BULLETIN DE SERVICE

KAIR 17001 – GTE 582

Sujet: Criques sur le système d'échappement des tricycles GTE 582

Modèles concernés: Tous les modèles GTE équipés du moteur Rotax 582

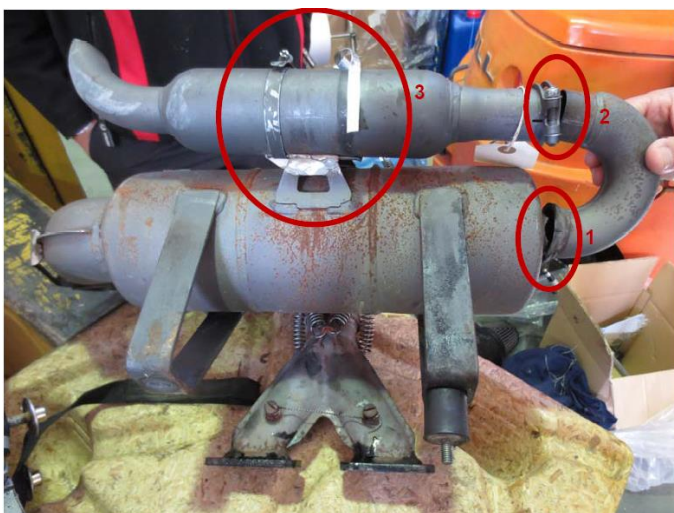
Apparition possible de criques sur les fixations du silencieux supplémentaire d'échappement (voir photo).

1 : Criques possibles au niveau des soudures du coude à la sortie du silencieux principal

2 : Collier de serrage maintenant le silencieux additionnel sur le coude

3 : Criques possibles au niveau des soudures de la patte de fixation maintenant le silencieux additionnel

- Vérifier le système d'échappement et ses fixations avant tout vol.
- Pratiquer des inspections périodiques soigneuses comme indiqués dans les manuels (Air Création GTE503/582 notice d'utilisation et Rotax.582 manuel de maintenance).

Dans le cas où des criques sont détectées, arrêter les vols et contacter notre service après-vente pour la réparation ou le remplacement des pièces.
